OGGETTO: Art.6, commi 9 e 9bis del D.Lgs 152/2006 e s.m.i. – Procedura di valutazione preliminare. Modifica autorizzazione integrata ambientale (AIA). GETA SRL. POLO ECOLOGICO (DISCARICA 3) in Alta Valle del Bretta nel Comune di Ascoli Piceno. Richiesta pareri.
Rif. nota della Provincia di Ascoli Piceno prot. 11511 del 19/05/2023.
Valutazioni tecnico ambientali.

Figura 1 Stralcio elaborato PD-EG-12 rev. 04 "Stato di progetto"

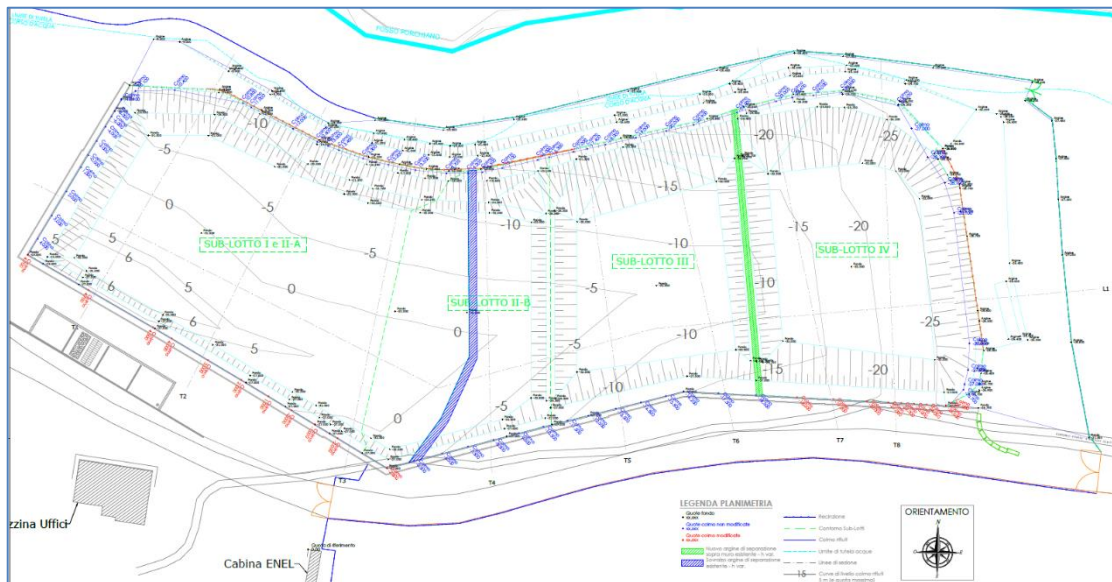
- Le fasi di abbancamento e di esercizio comportano il rimodellamento della superficie del corpo di discarica, con l'introduzione di nuove e maggiori pendenze e l'aumento di un volume di rifiuti pericolosi pari a 12.000 m³ rispetto all'attuale quadro autorizzatorio dell'installazione; La separazione tra i diversi sub-lotti avverrà attraverso il prolungamento dei setti di separazione esistenti

- La separazione tra sub-lotto III e IV avverrà realizzando al di sopra del muro in cemento armato di separazione già presente un argine interno di separazione lungo le pareti del quale verrà steso il telo in HDPE di geomembrana al fine di garantire la completa separazione tra rifiuti urbani e rifiuti speciali. L'argine avrà una larghezza di testa pari a quella del muro di separazione e sarà appoggiato sul lato rifiuti pericolosi, più stabili e non soggetti a compattazione nel tempo come gli RSU;

- La separazione tra I+II-A e II-B avverrà con la stessa tecnologia già utilizzata, ovvero realizzando la scarpata di separazione con RSU rinforzati attraverso l'utilizzo di geogriglie di rinforzo e l'isolamento dei sub-lotti attraverso la stesura della geomembrana in HDPE sulla superficie della scarpata.

L'aumento delle pendenze sul colmo dei rifiuti dal 30 % al 36,4 % ha effetti sulla stabilità del corpo discarica, e su tali aspetti si rimanda alle competenti autorità la valutazione di un eventuale aggravio delle pressioni con una configurazione del colmo rifiuti caratterizzata da pendenze più accentuate.

Nell'ambito dell'applicazione delle BAT, la norma di settore, all'allegato 1, al punto 2.4.3 dispone "la verifica di stabilità della copertura in condizioni statiche e sismiche in corrispondenza di tutte le possibili superfici di scorrimento"; nel caso in specie la modifica proposta risulta soggetta a tali valutazioni come definite dal D.Lgs. 36/2003 e ss.mm.ii., finalizzate alla verifica della stabilità dell'opera di copertura, nelle diverse condizioni.

Nel suo complesso, la riprofilatura del corpo discarica non costituisce ulteriore consumo di suolo bensì introduca la gestione di un nuovo codice EER pericoloso e preveda un incremento delle altezze e dei volumi dei rifiuti pericolosi conferibili.
